ZDM/DPZ/ 679 /18/ZZ
ZDM-DPZ.3411. 744 .2018.MSU

Dotyczy: postępowania prowadzonego w trybie przetargu nieograniczonego na:
„Remont oświetlenia ulicy Kijowskiej w Warszawie”
Nr postępowania DPZ/38/PN/37/18.

zdjęcie słupa stalowego ocynkowanego spawanego plazmowo ,malowanego na RAL 7016

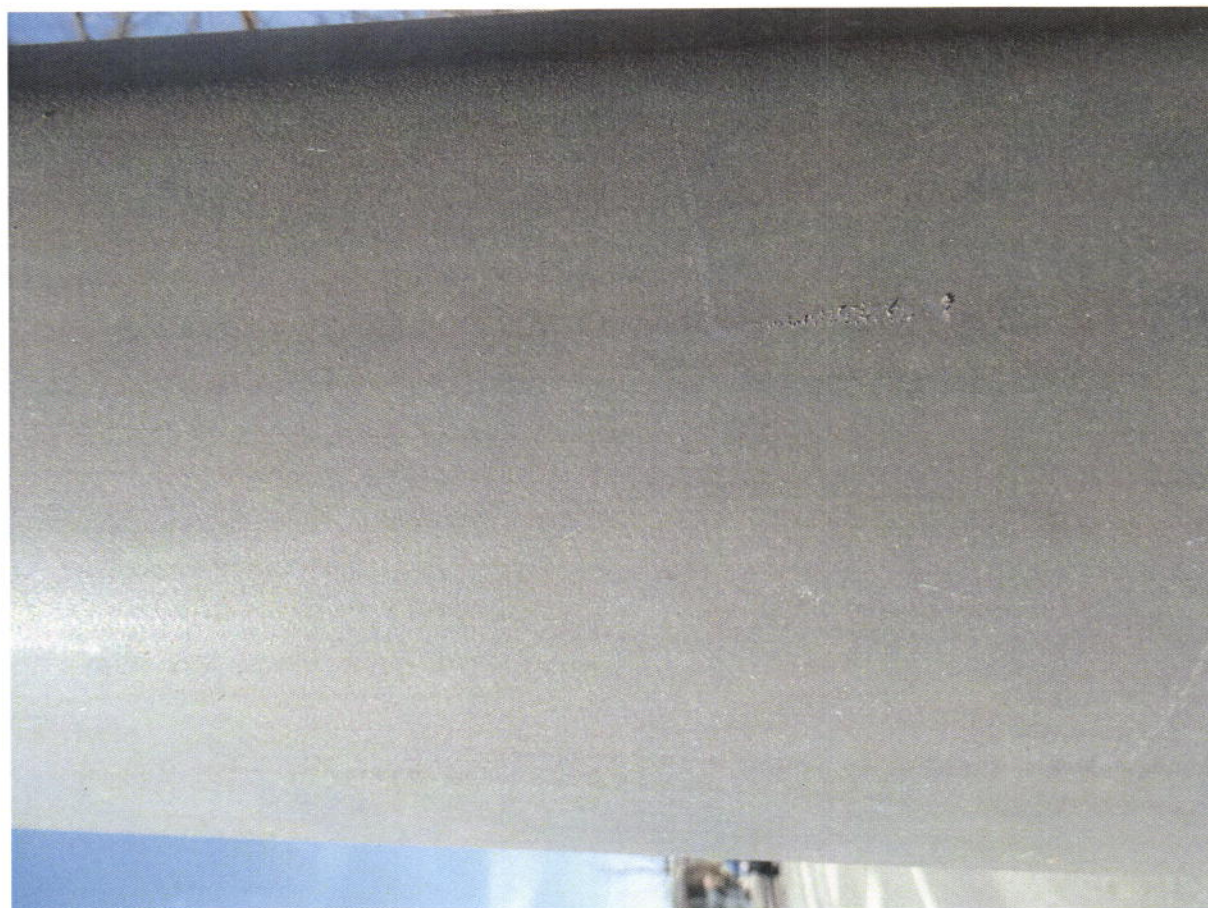
„- montaż 12 szt. słupów stalowych ocynkowanych o gr. ścianki min. 4mm., wykonanych w technologii ze szwem gładkim niewidocznym, okrągłych, na prefabrykowanych fundamentach betonowych, podstawa słupów zabezpieczona elastomerem do wysokości wnęki, malowanie w kolorze antracytowym RAL 7016, wysokość słupa wraz z wysięgnikiem 12m.

Przykładowe zdjęcie opisywanego słupa poniżej

W związku z brakiem spójności zapisów proszę o jednoznaczne sprecyzowanie jakie słupy należy zastosować .

Spawane bezszwowo malowane na RAL 7016 czy spawane łukiem krytym niepomalowane na kolor RAL 7016?

Zamawiający uprzejmie informuje, że należy zamontować słupy spawane bezszwowo malowane na kolor RAL 7016, czyli zgodnie z SIWZ.
